Vivre en Tarentaise (VET)
Le Villard d'Amont
73210 LANDRY

France Nature Environnement Savoie (FNE Savoie)
26 passage Sébastien Charléty
73000 CHAMBERY

Objet : Participation à l'enquête publique sur l'exploitation du Doron de Bozel pour la production hydroélectrique - Communes de Courchevel et Brides Les Bains - du 23/07 au 25/08/25

La société VOLVER projette de créer deux ouvrages hydroélectriques sur le Doron de Bozel, en amont du bourg de Brides-les-Bains, sur les communes de Courchevel et Brides-les-Bains. Veuillez trouver ci-après les remarques et questions de nos associations sur ce projet.

Figure 6 : Débits mensuels et débits caractéristiques (Source : BE Jacquel et Chatillon)

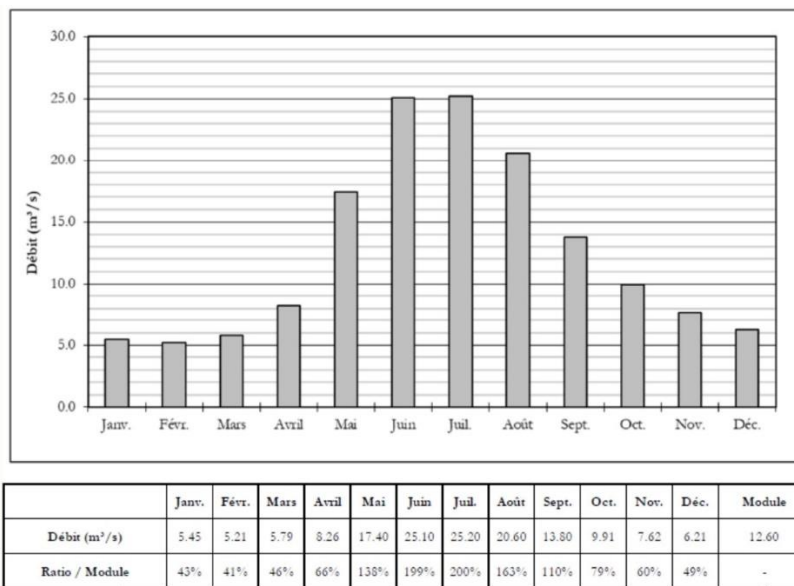
Dans la note de présentation non technique, nous sommes surpris de lire, p. 16, que « *la production est assez stable et prévisible, avec une variation annuelle en adéquation globale avec les besoins énergétiques du pays (supérieure en hiver)* »

En observant les débits mensuels du Doron de Bozel, en particulier les ratios Débit/Module des 4 Mois d'Hiver, inférieurs à 50 %, nous affirmons que la variation annuelle de la production des microcentrales ne pourra pas être en adéquation globale avec les besoins énergétiques du pays (supérieurs en hiver).

L'hydrologie du Doron présente des variations de débits saisonnières relativement importantes. Les hautes eaux ont lieu en été. Le fonctionnement hydrologique correspond à un régime glaciaire, principalement influencé par les précipitation sous forme de neige et fontes en fin de printemps et en été.
